工程指示 / 要求簡箋 ENGINEER INSTRUCTIONS(E.I.)

工程指示編號:	EI- 4981	修改版本:	-
	HK- 1318		
工程編號:	J 856	工程名稱:	大窩坪 (延坪道)
收件人:	生統/王良	發件人:	Lai Sik Hung
工程項目:	安排人手到佛沙廠處理圍欄拆除, 鋁片碼仔拆除, 磨耳安裝鬆動, 水線碼安裝, 保護不足及瀝青油不均等問題	日期:	11/08/2022

铝窗编号：AW02

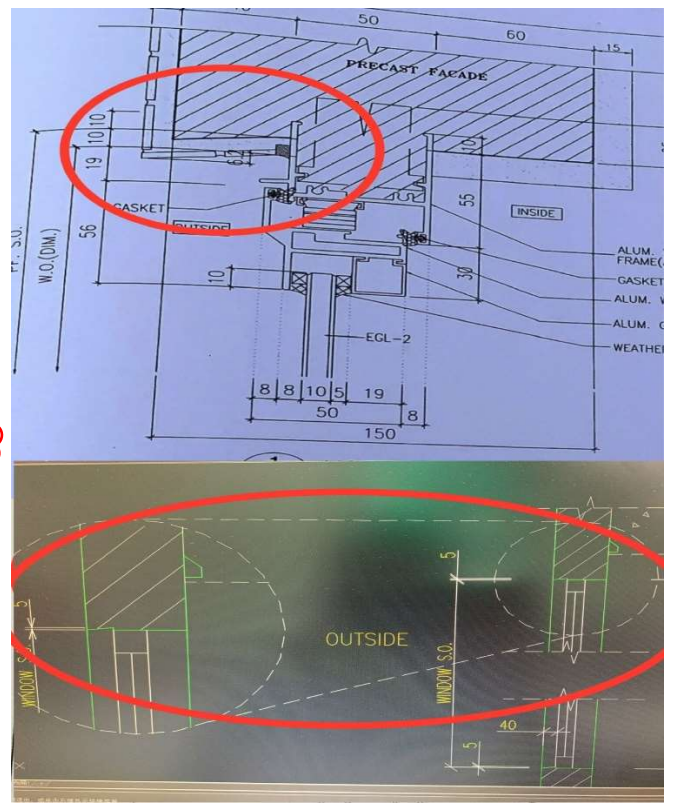
請派人到佛沙廠拆除所有頂層的安全護欄橫料

铝窗整体尺寸检查，符合要求

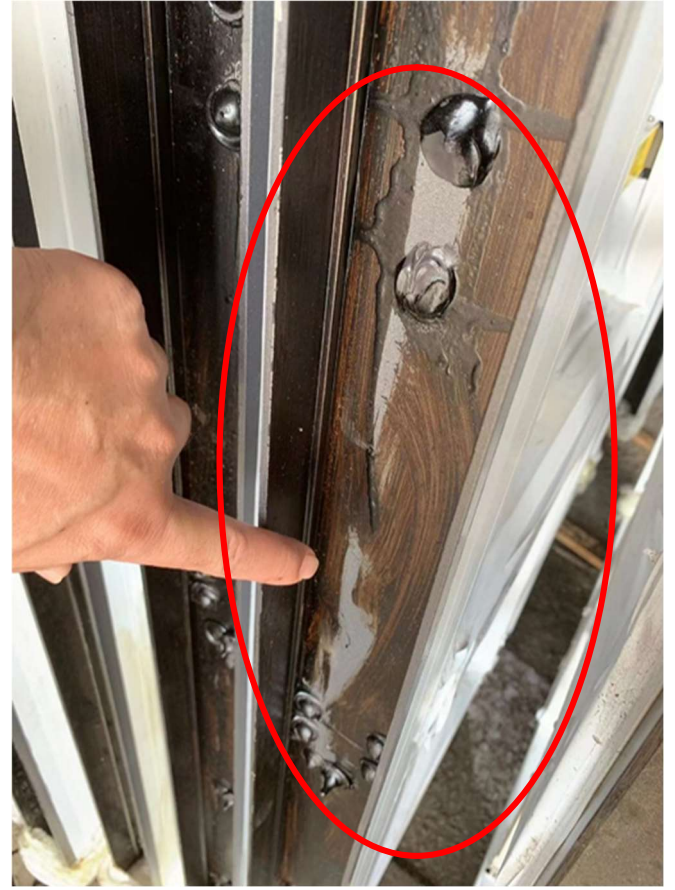
請派人到佛沙廠拆除所有鋁片碼仔

外墙顶部铝片码仔入泥 10mm 会影响到铝窗无法放入，完全贴合窗托

铝窗图跟石矢图外墙顶部入泥尺寸不一致？

铝窗支撑架位置胶纸包装只有 1 层过于薄弱且包装空隙大会导致石矢浆进入铝窗内

铝窗沥青涂刷不均未涂刷到位

請派人到佛沙廠處理所有保護及瀝青油不均的問題
